Keuringsverslag van een elektrische laagspanning- en zeer lage spanningsinstallatie

NIET CONFORM

Datum keuring: 20/04/2026

Straatnaam Groeninge
Huisnummer 37
Busnummer 202
Postcode 8000
Gemeente BRUGGE
Land België

Afbeelding schakel- en verdeelbord:

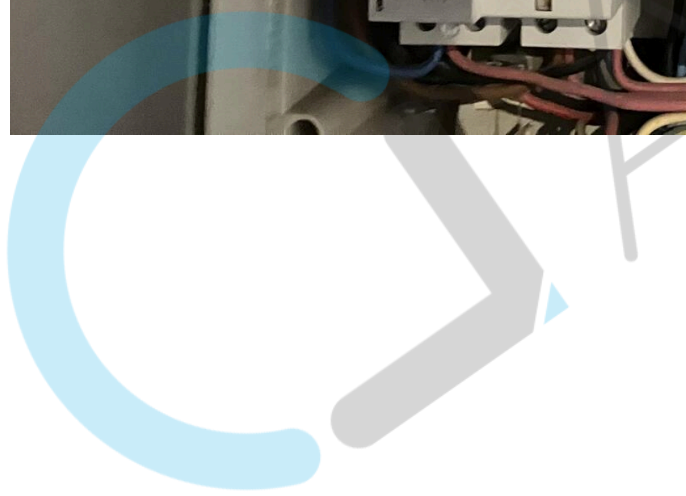
I5.10 De genaakbare, naakte onder spanning staande delen zijn onvoldoende afgeschermd. (Boek 1 Afdeling 5.1.4. en 4.2.2.3.)

I5.11 Niet gebruikte invoeringen van het verdeelbord zijn niet correct of onvoldoende afgedicht. (Boek 1 Afdeling 5.1.4. en 4.2.2.3.)

I5.14 De nominale spanning dient duidelijk vermeld te worden op een oordeelkundig gekozen plaats. (Boek 1 Onderafdeling 3.1.3.3.)

I6.04 Een differentieelstroombeschermingsinrichting met een gevoeligheid van 30mA is te plaatsen voor installaties van badkamer, wasmachine, vaatwas, droogkast en/of gelijkaardige toestellen. Deze dient ondergeschikt te zijn aan de hoofddifferentieelstroombeschermingsinrichting (Boek 1 Onderafdeling 7.1.4.3. en 4.2.4.3.)

I6.06 De differentieelstroombeschermingsinrichtingen die worden geplaatst in huishoudelijke installaties zijn ten minste van het type A. Een differentieelstroombeschermingsinrichtingen van het type AC is niet toegelaten. (Boek 1 Onderafdeling 5.3.5.3.)
